Dotyczy: wezwania do usunięcia braków formalnych we wniosku o ustalenie lokalizacji inwestycji mieszkaniowej; znak: RM-II.670.28.2026 dla zamierzenia p.n.: budowa dziesięciu budynków mieszkalnych wielorodzinnych wraz z usługami i handlem w parterze w części budynków, garażami podziemnymi na działkach nr ewid. 1176, 1177, 1178, 1179/1, 1179/2, 1179/4, 1179/8, 1179/9, 1179/10, 1179/11 oraz części działek nr ewid. 1179/3, 1179/6, 1179/13 obręb 0024 przy ul. Hauke - Bosaka w Kielcach.

WNIOSEK O USTALENIE LOKALIZACJI INWESTYCJI MIESZKANIOWEJ

BUDOWA DZIESIĘCIU BUDYNKÓW MIESZKALNYCH WIELORODZINNYCH WRAZ Z USŁUGAMI I HANDLEM W PARTERZE W CZĘŚCI BUDYNKÓW, GARAŻAMI PODZIEMNYMI NA DZIAŁKACH NR EWID. 1176, 1177, 1178, 1179/1, 1179/2, 1179/4, 1179/8, 1179/9, 1179/10, 1179/11 ORAZ CZĘŚCI DZIAŁEK NR EWID. 1179/3, 1179/6, 1179/13 OBRĘB 0024 PRZY UL. HAUKE - BOSAKA W KIELCACH.

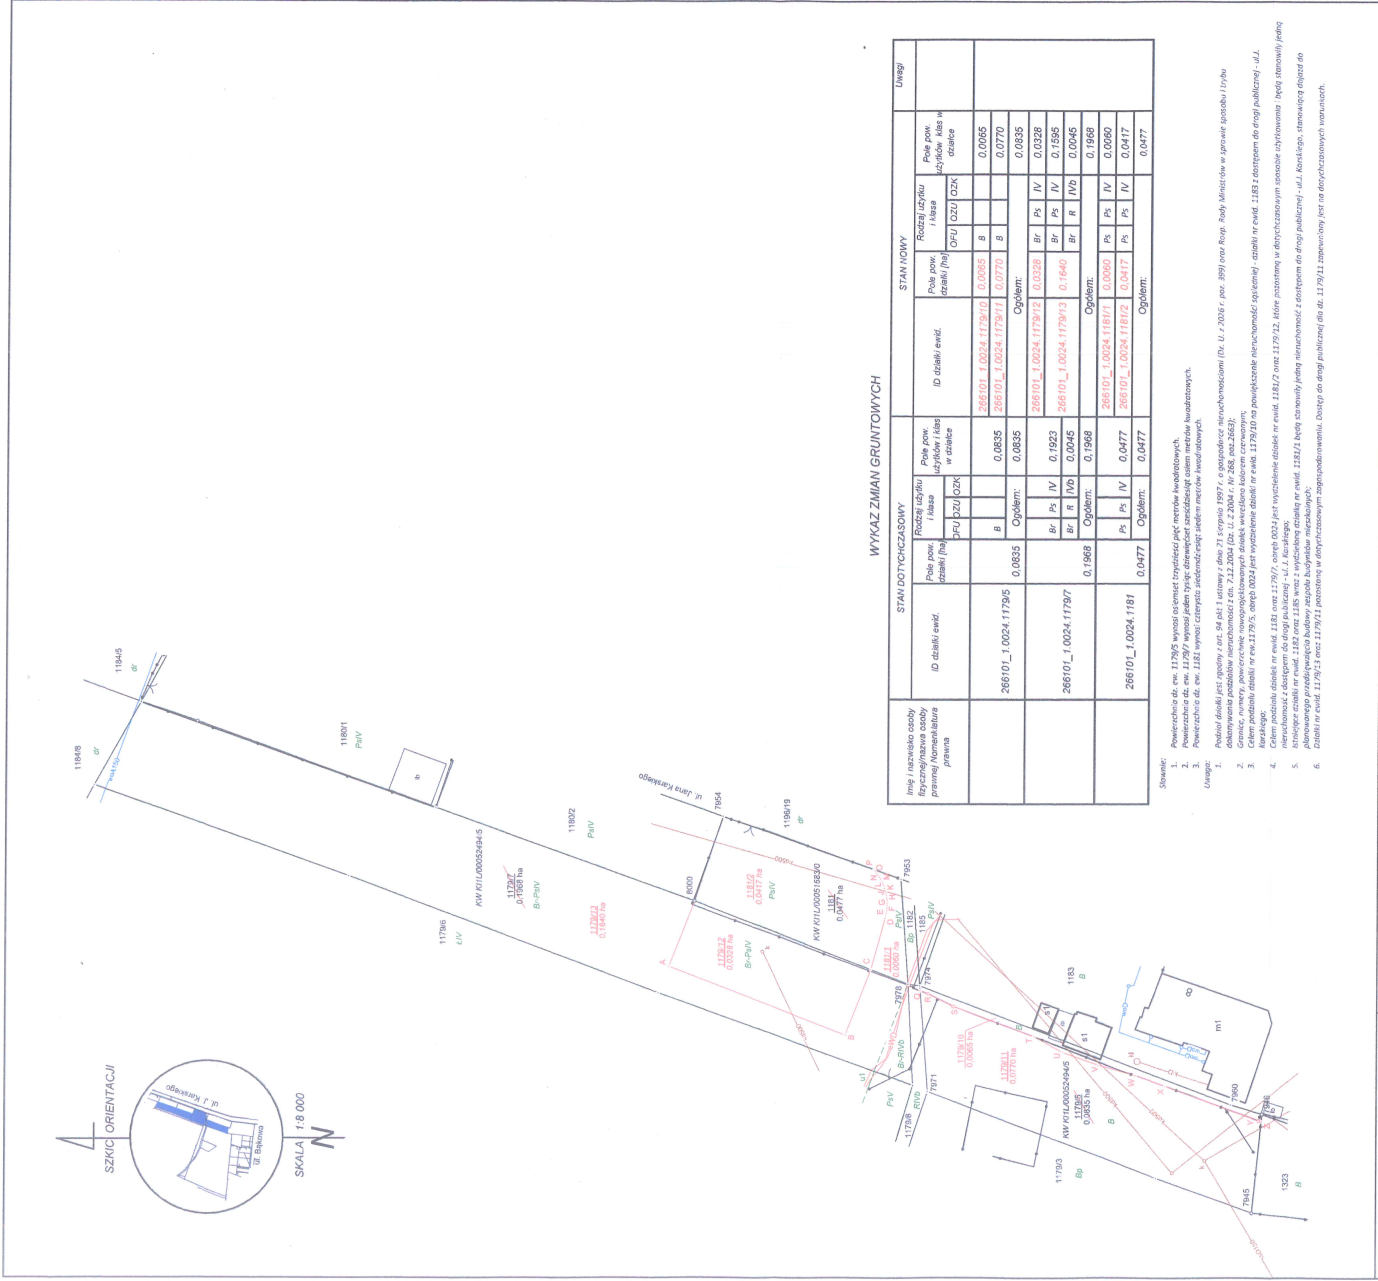
Załącznik nr 2 „Planowany sposób zagospodarowania terenu inwestycji mieszkaniowej” uzupełniono o wymiary do miejsc postojowych od budynku i granic działki, jednocześnie poprawiono jego czytelność.
